カーゴクレーン フレーム溶接不良に関するお詫びとお願い

【対象機種】TM-ZE300,ZE360,ZE500,ZR550 シリーズ(2014年7月～2016年11月製造)

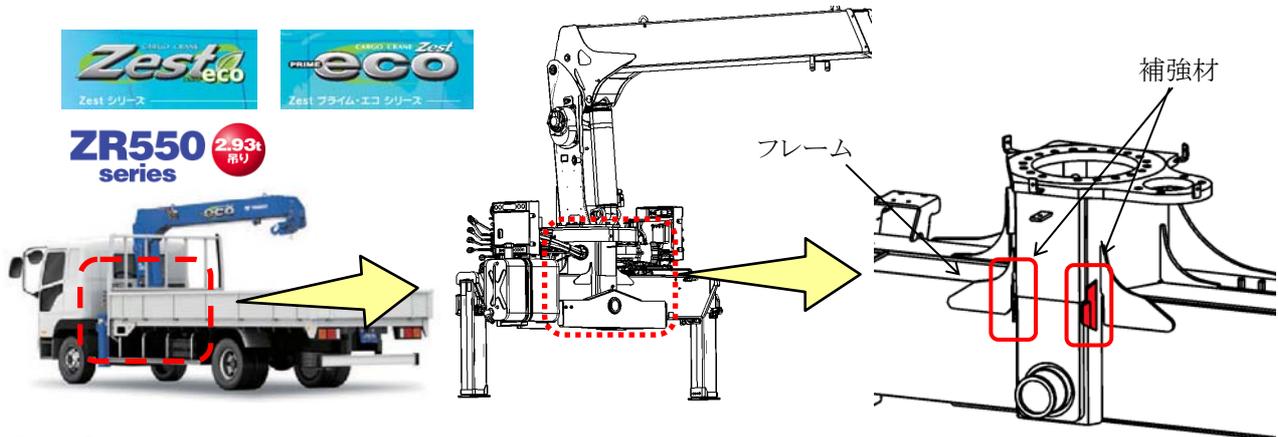
早速ではございますが、ご愛用頂いておりますカーゴクレーンにおいて溶接不良があることが判明しましたので、以下の通りご報告申し上げます。

なお、通常のクレーン作業において、直ちに安全性への影響はありませんが、経年使用において部分的な亀裂が発生するおそれがあります。

2014年7月～2016年11月に製造のカーゴクレーンのフレーム内部構造部において、溶接施工不良があることが判明しました。この溶接不良による市場での不具合事例はありません。

※溶接不良箇所は部材に覆われた内部接合部のため、外観での確認ができません。

当該製造期間の製造に従事した作業者への溶接指示が適切でなかったため。

つきましては、当該部の改修工事の実施をお願い申し上げます。

溶接不良部近傍に補強材を追加する改修工事を実施します。
